Pest Vármegyei Kormányhivatal

Országos Környezetvédelmi, Természetvédelmi és Hulladékgazdálkodási Főosztály

Eljutott hozzám a tájékoztatójuk, amit az érintett önkormányzatoknak küldtek körbe a március 10-i közmeghallgatással, az M7-es autópálya bővítésével kapcsolatban.

Örömmel néztem bele a január 31-én közzétett dokumentáció (*Környezetvédelmi közlemény – M7 gyorsforgalmi út (M0-Balatonvilágos)*) egyik „E_00_KHT_0101_V04.pdf” file-jába, ahol a 240. oldalon, 42. táblázatban részletezik a telepítendő zajárnyékoló falakat.

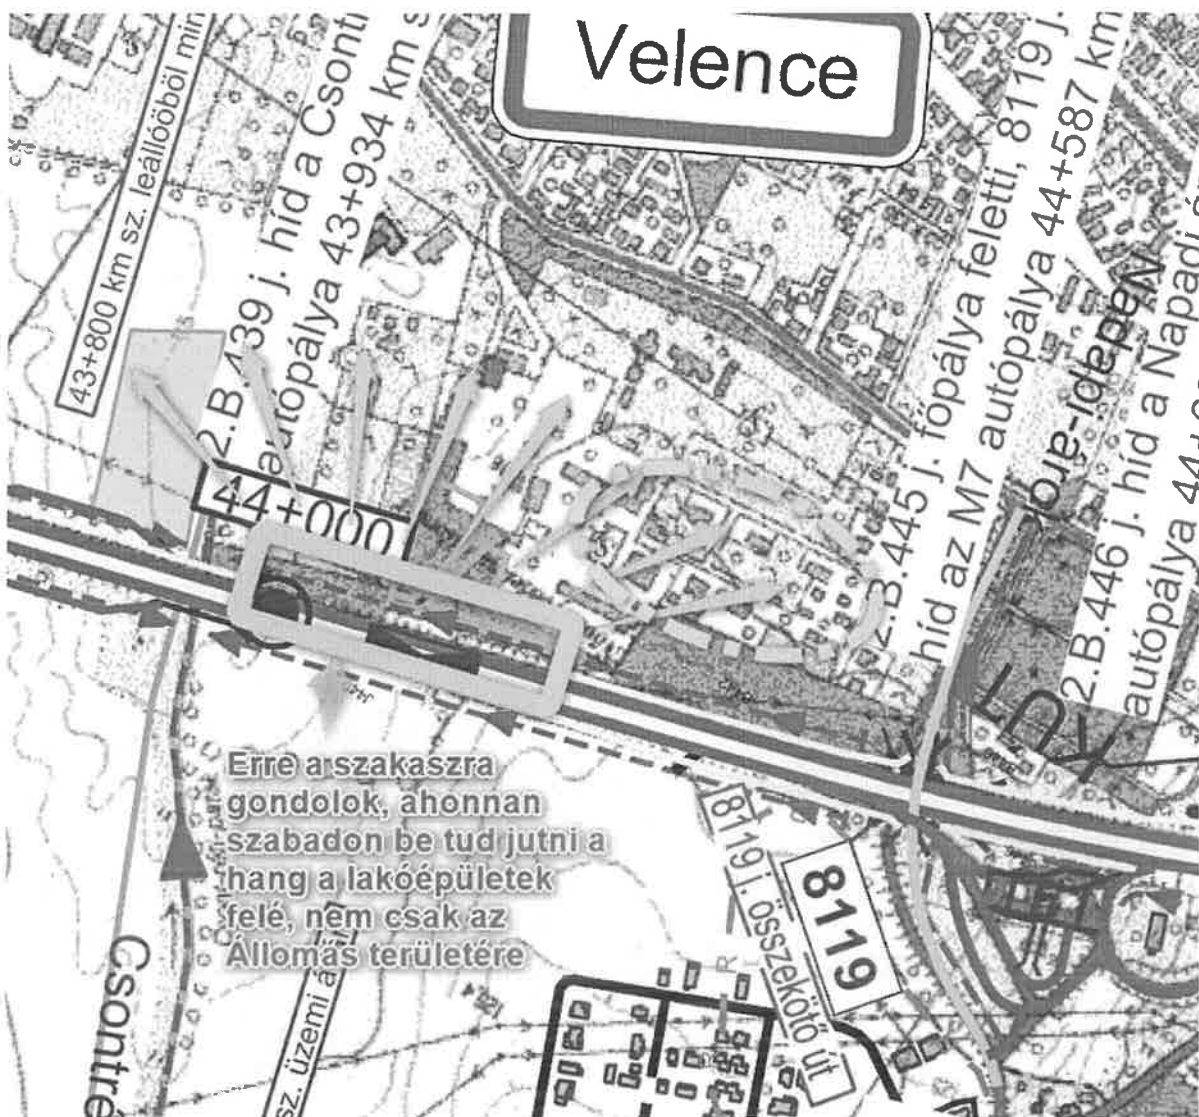
Viszont az egyik térképen „E_00_KHT_0302_V04.pdf” azt látom, hogy a Velencei tó felőli (M7 bal) oldalon meg van szakítva a zajárnyékoló fal 44-45km-nél, ami sajnos ebben a formában hatalmasat veszít a hatékonyságából:

- A zölddel bekeretezett résznél úgy látom, hogy semmilyen zajárnyékoló fal nem kerül telepítésre a bal oldalon, a zaj innen 180 fok irányban szabadon eljuthat Velence irányába. A bal oldalon lévő három utca lakói teljesen beleesnek ebbe a részbe, rendkívül közel vagyunk ehhez a „lukhoz” a zajárnyékoló falban (szaggatott türkiz vonallal körbekerítve).

Kérem, szíveskedjenek a zajárnyékoló falat folytonossá tenni itt a 44-45km szelvény magasságában is az itt lakó több tíz család nyugalma miatt, körülbelül pár száz méterről beszélünk, ami egy ekkora beruházásnál eltörpül, illetve ennek hiányában csak nagyon soká lesz még egyszer erre lehetőség.
